柏崎刈羽原子力発電所における
標準応答スペクトルに基づく評価について

2021年10月19日
東京電力ホールディングス株式会社

前回会合（2021年7月9日 第4回会合）におけるコメント

荒浜側

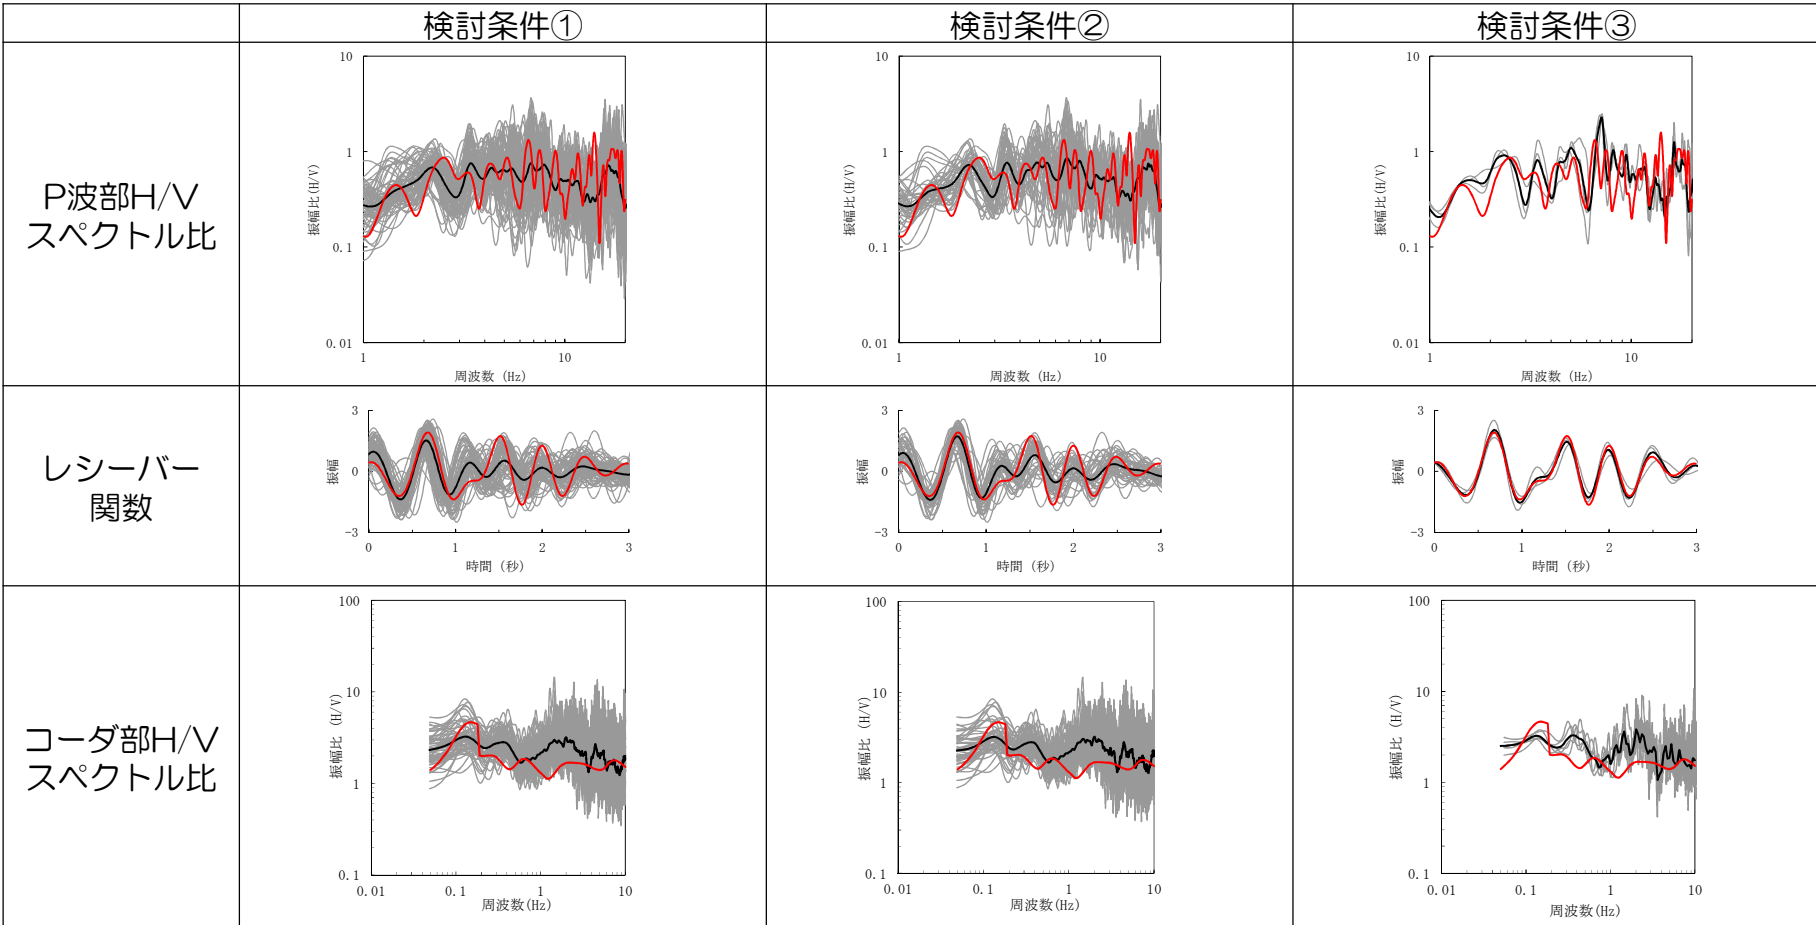
コメント
No.1

- 各検討条件における観測記録の平均値の特徴に大きな違いはなく、地下構造モデルの逆解析のターゲットとして選定した地震は、敷地の観測記録の全体的な傾向と整合したものであることを確認。
- 同定した地下構造モデルの理論値は、各検討条件における観測記録の平均値のピーク等の特徴を捉えたものとなっており、観測記録の全体的な傾向を反映した逆解析が適切に実施できていることを確認。

大湊側

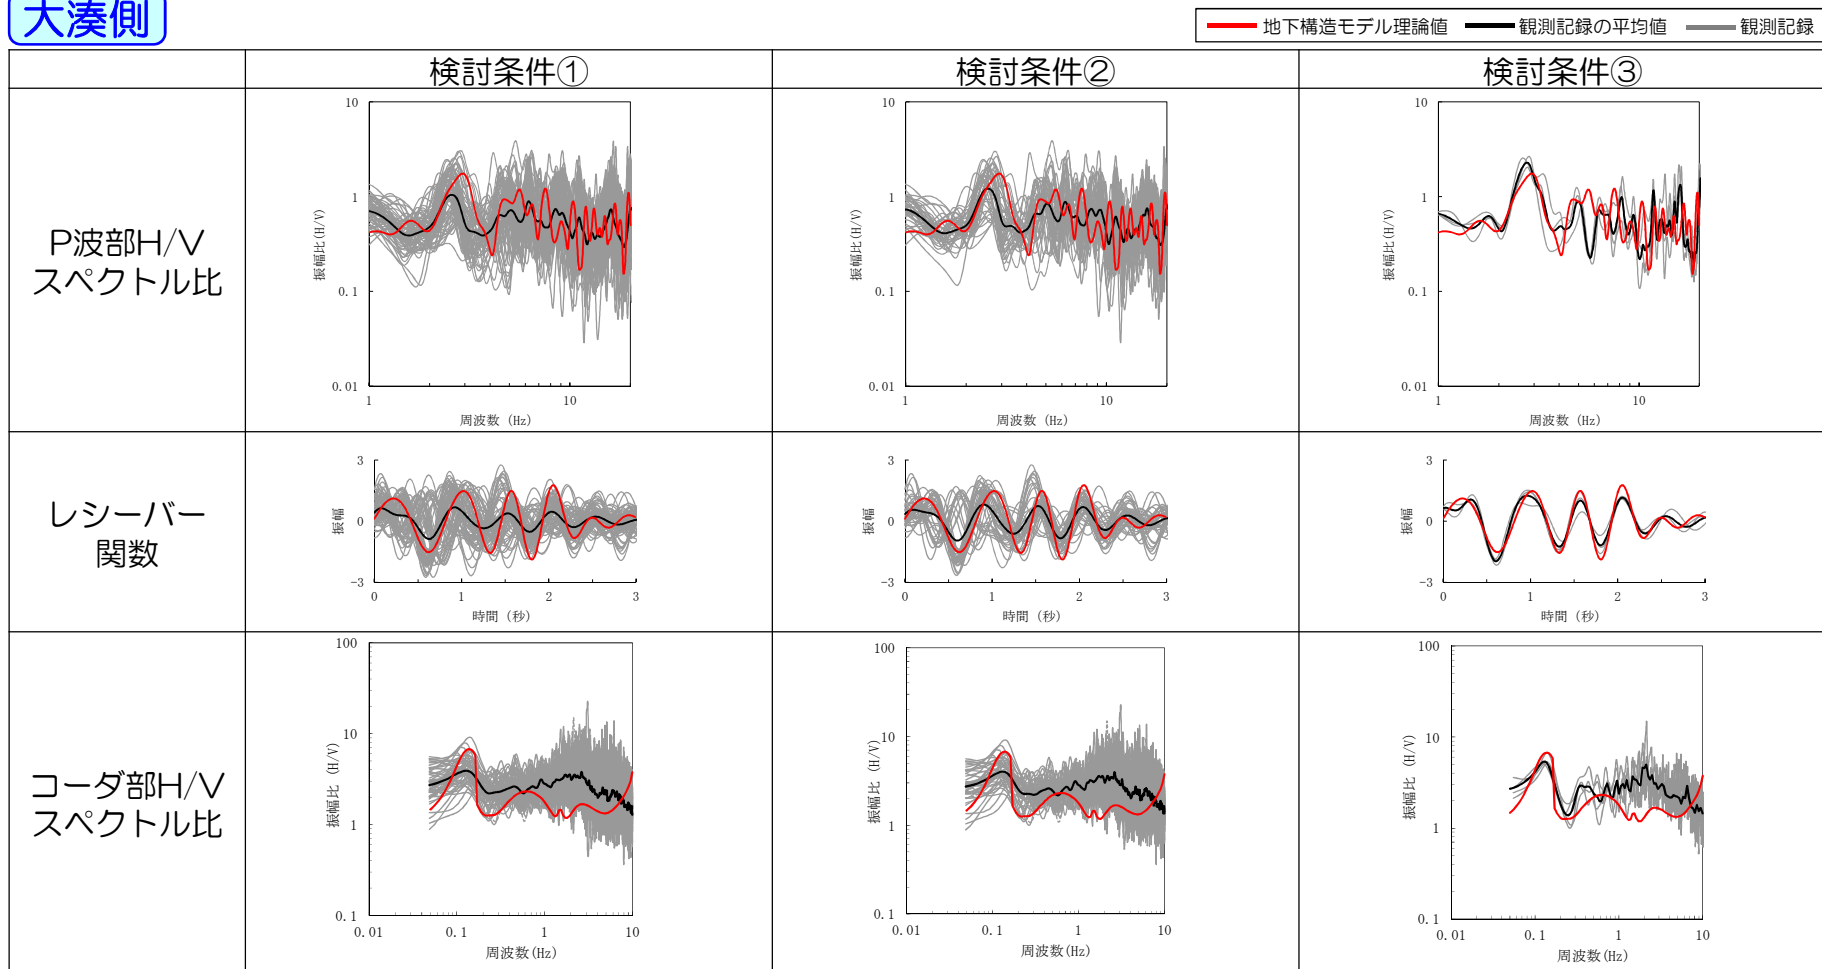
コメント
No.1

- 各検討条件における観測記録の平均値の特徴に大きな違いはなく、地下構造モデルの逆解析のターゲットとして選定した地震は、敷地の観測記録の全体的な傾向と整合したものであることを確認。
- 同定した地下構造モデルの理論値は、各検討条件における観測記録の平均値のピーク等の特徴を捉えたものとなっており、観測記録の全体的な傾向を反映した逆解析が適切に実施できていることを確認。

4.4.2 大深度地震観測記録による検証 ①観測記録の伝達関数

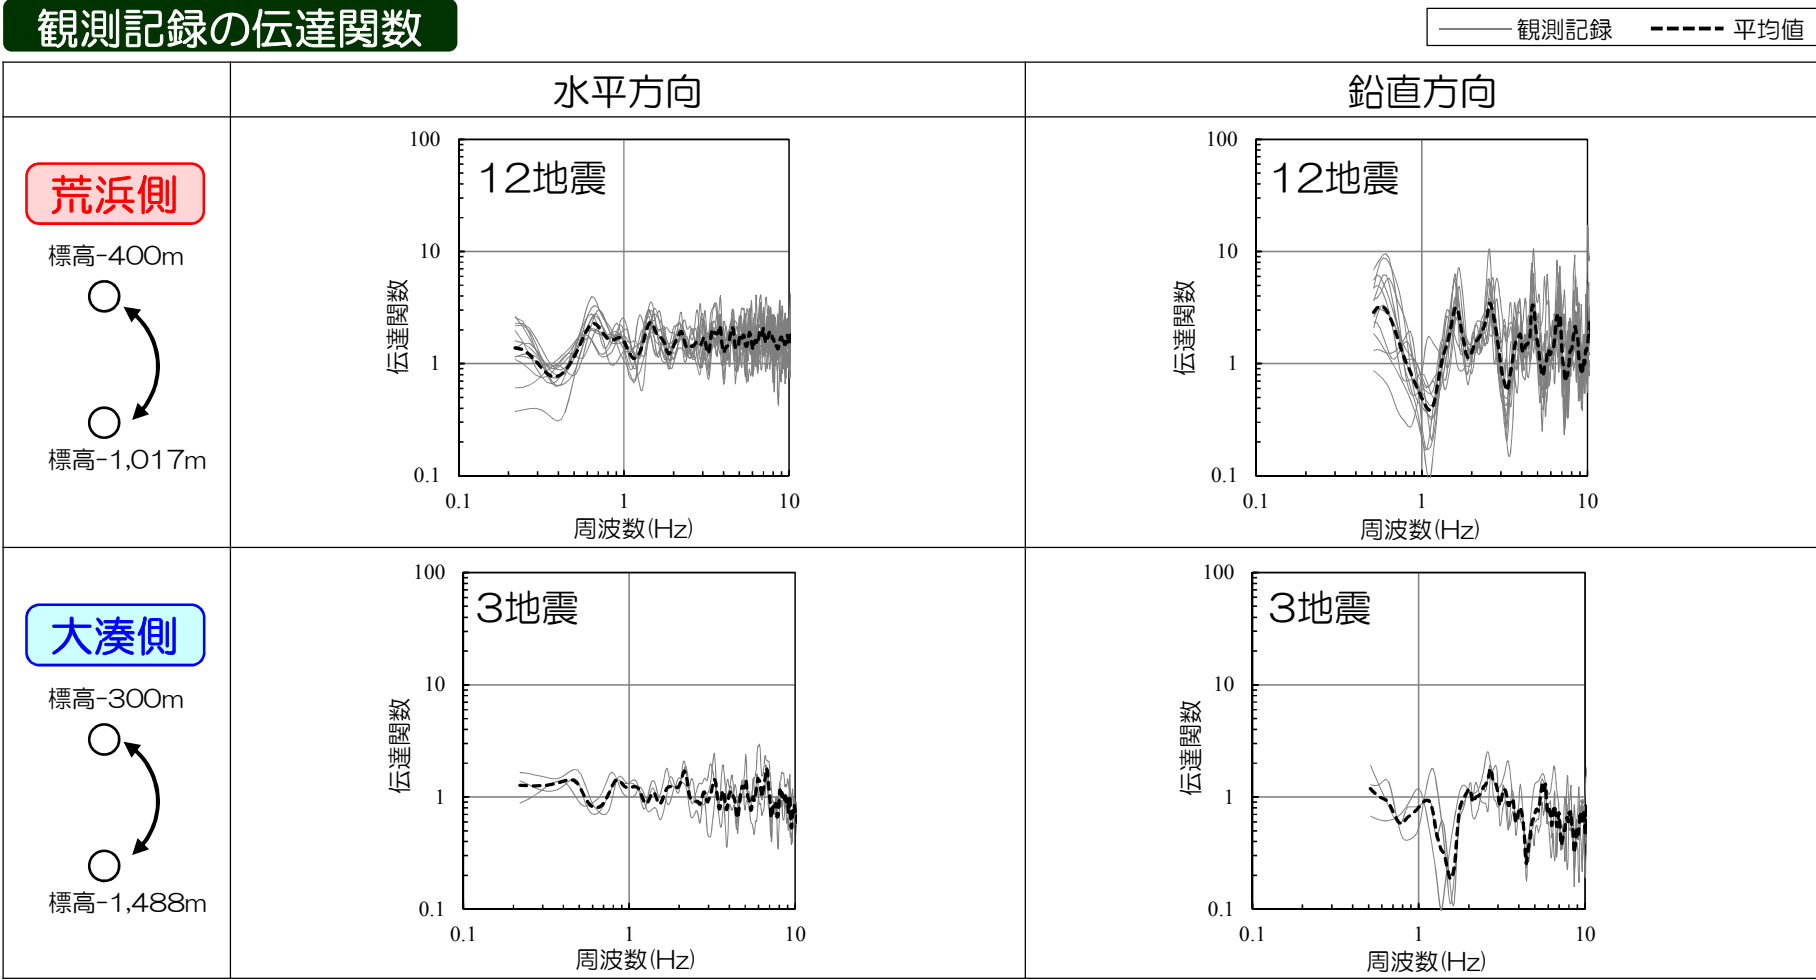
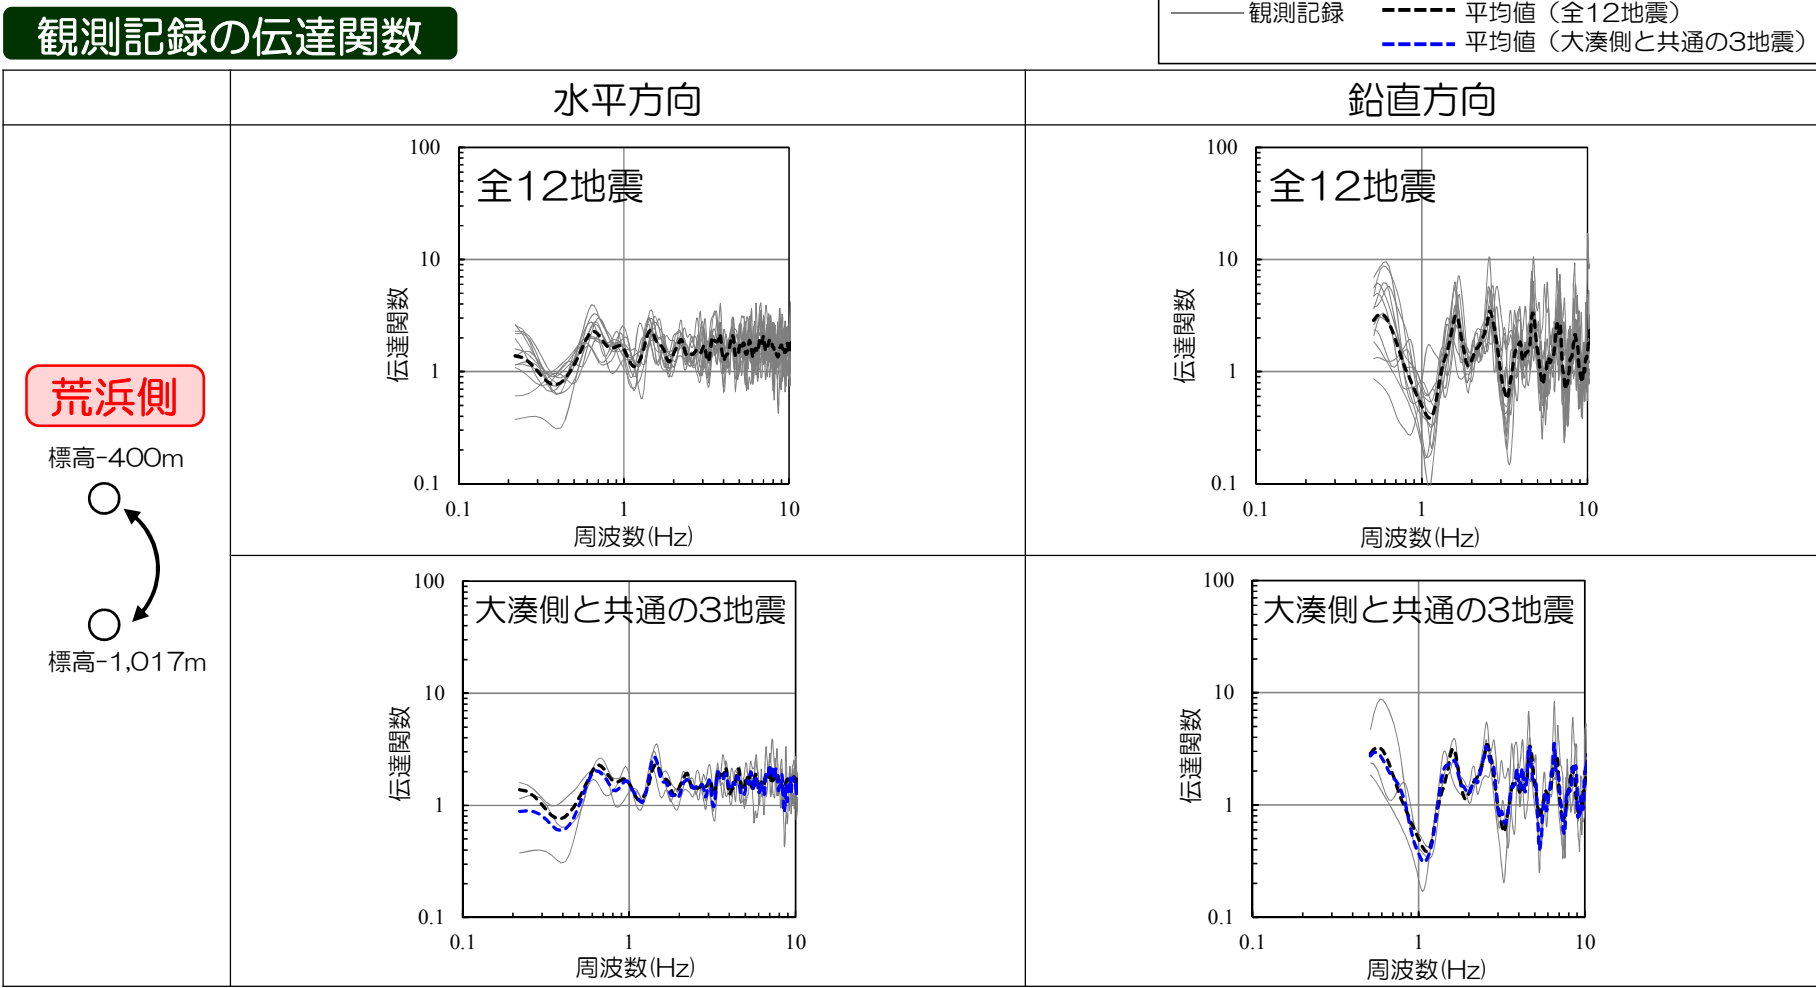
コメント
No.2

■ 観測記録の伝達関数は、各地震で有意なばらつきはなく、安定していることを確認。これらから、観測記録の特徴的な山谷を抽出して比較するために、検証においては全記録の平均値を用いることとする。

伝達関数の比較

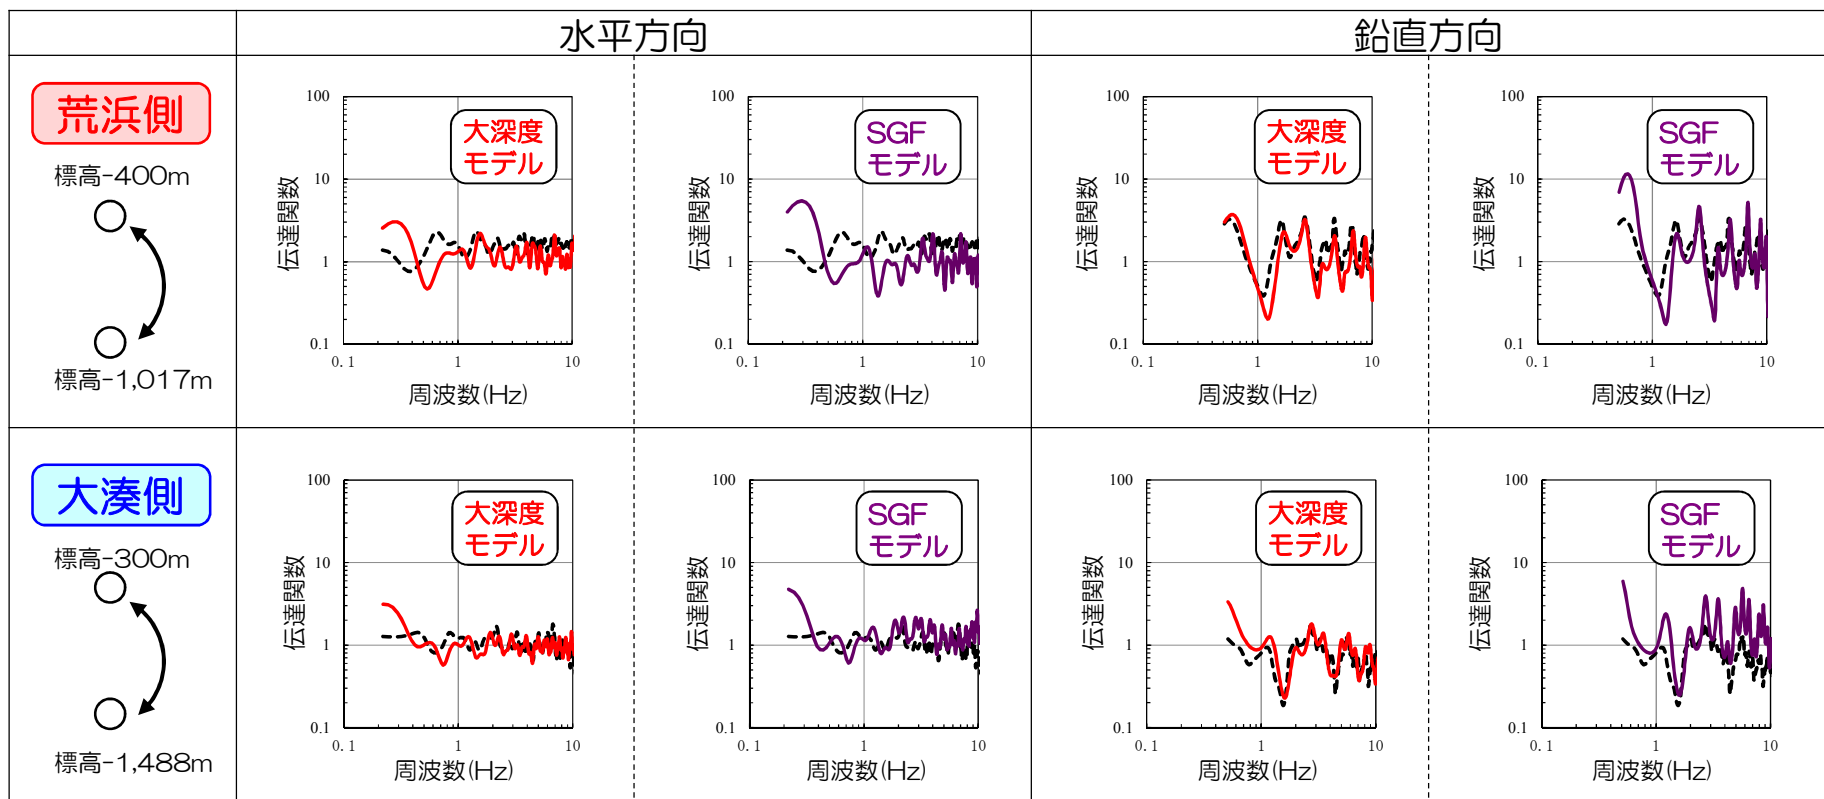
コメント
No.2

■ 大深度モデルの理論伝達関数は、SGFモデルよりも観測記録の伝達関数と整合していることを確認。

浅部までの伝達関数の比較

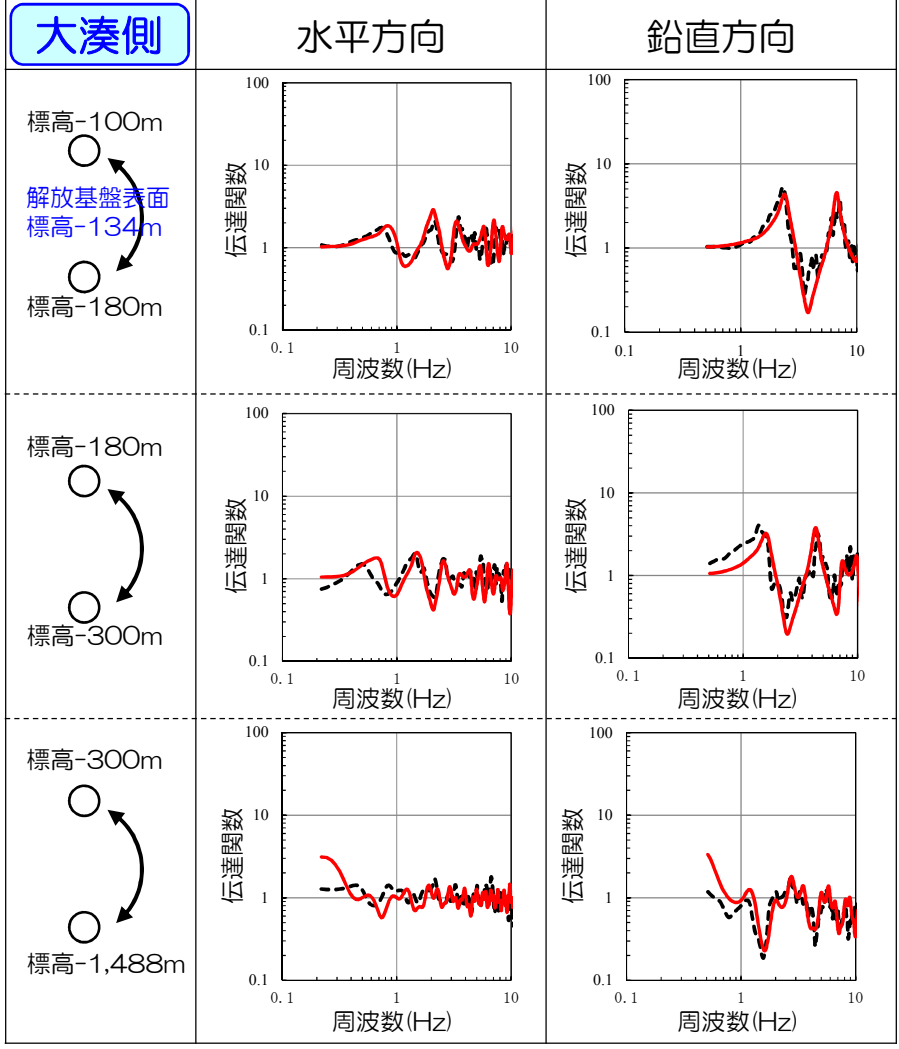
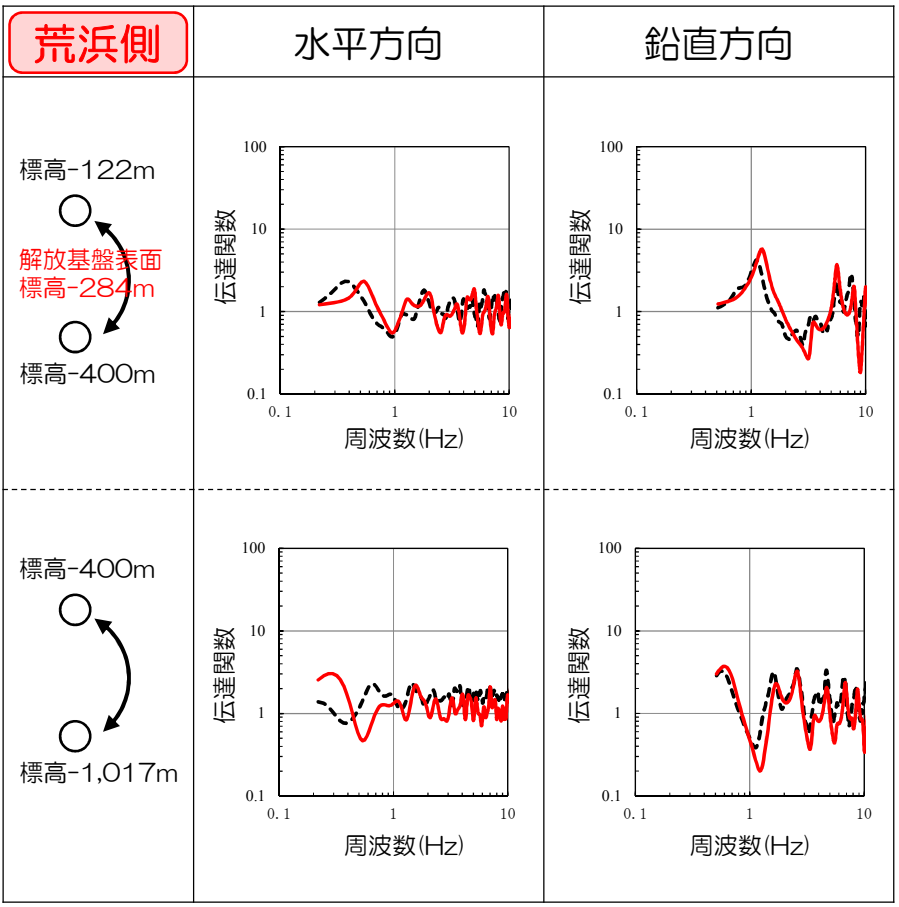
コメント
No.3

■ 解放基盤表面を含む浅部まで、モデルの理論伝達関数と観測記録の伝達関数が整合していることを確認。

6. 既許可の基準地震動との比較 擬似速度応答スペクトル（荒浜側）

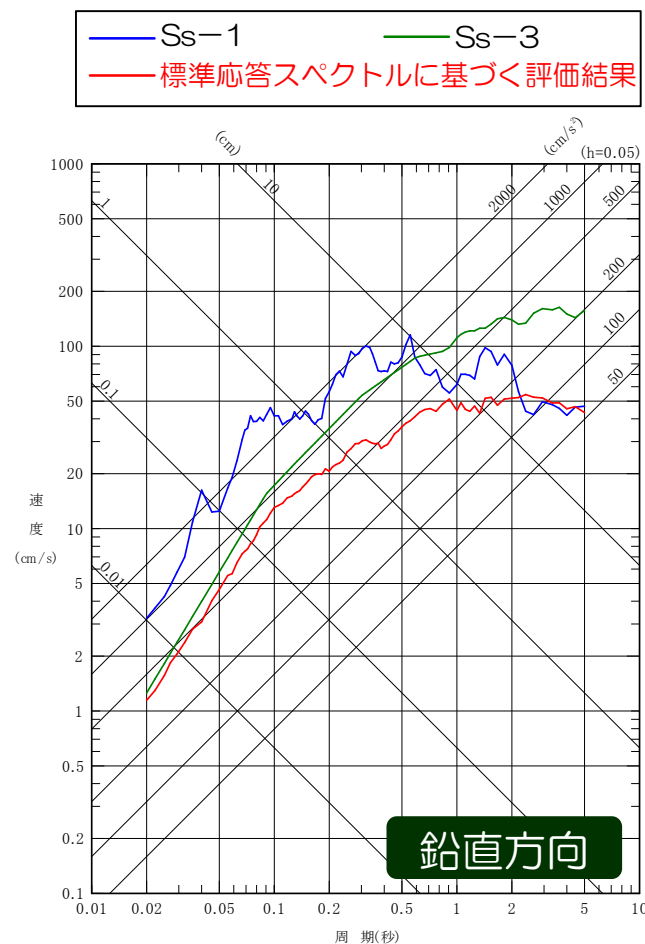
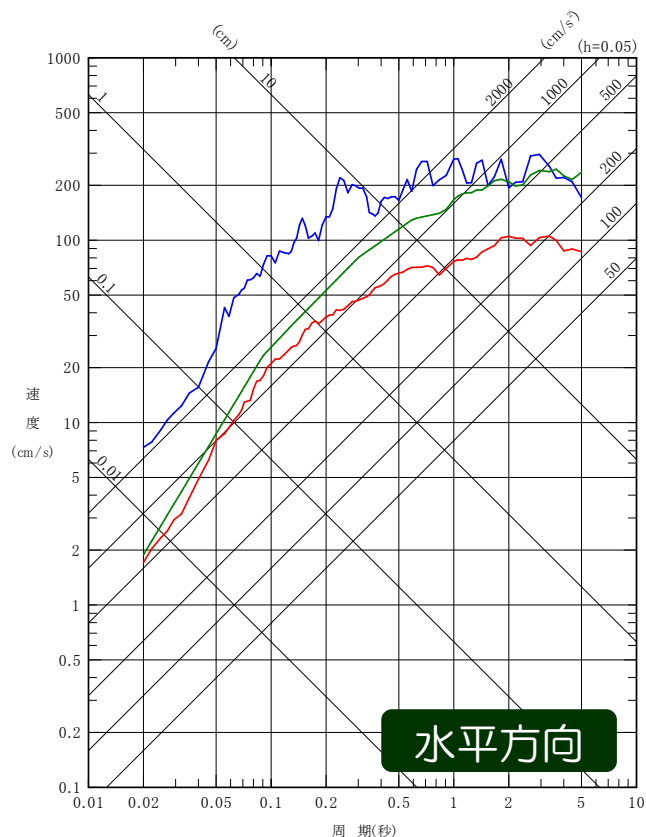
コメント
No.7

- 柏崎刈羽原子力発電所における基準地震動は、基準地震動Ss-1（F-B断層による地震）は主に短周期側、基準地震動Ss-3（長岡平野西縁断層帯による地震）は主に長周期側に大きな成分を持つという特徴があることから、これらの周期帯に着目して既許可の基準地震動との包絡関係を確認。
- 標準応答スペクトルに基づく評価結果は、短周期側では水平及び鉛直方向ともに基準地震動Ss-1に包絡されること、長周期側では水平及び鉛直方向ともに基準地震動Ss-3により包絡されることを確認。
